改善箇所説明図

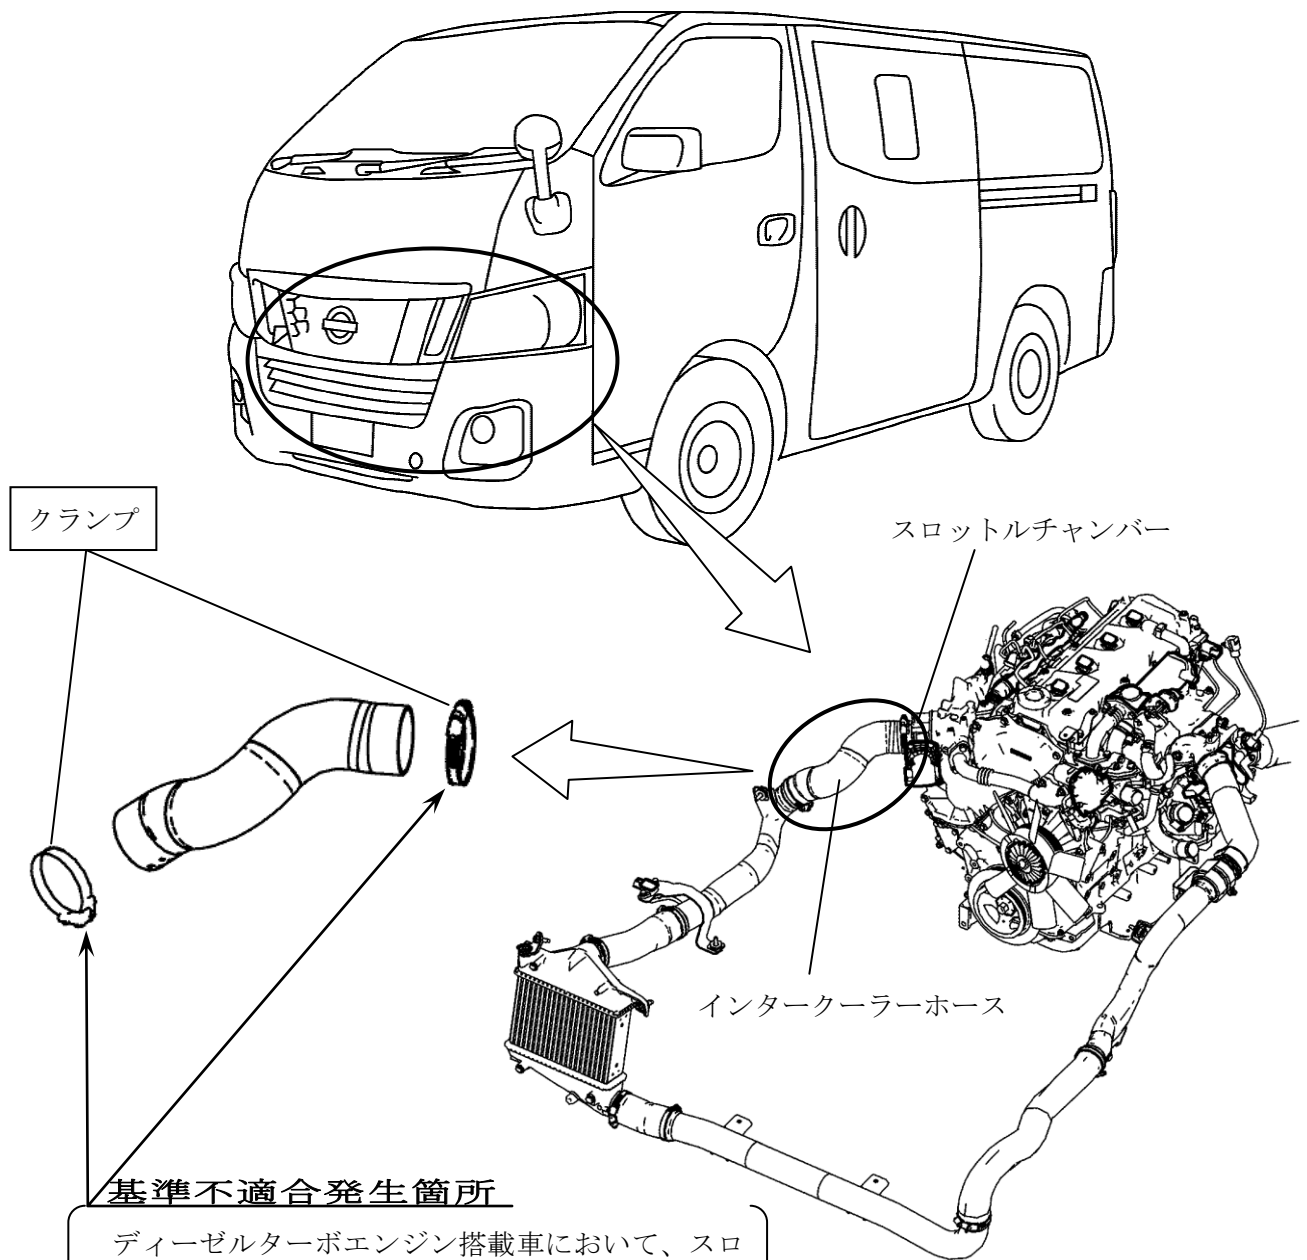
基準不適合発生箇所

ディーゼルターボエンジン搭載車において、スロットルチャンバーに接続しているインタークーラーホース用クランプの締結力が不足しているものがあり、そのまま使用を続けると、エンジンの揺動等により当該ホースが抜けて加速不良となり、最悪の場合、エンストに至るおそれがある。

改善の内容

全車両、当該ホースのクランプを対策品と交換する。

識別：銀色のシールをモデルナンバープレートに貼り付ける。
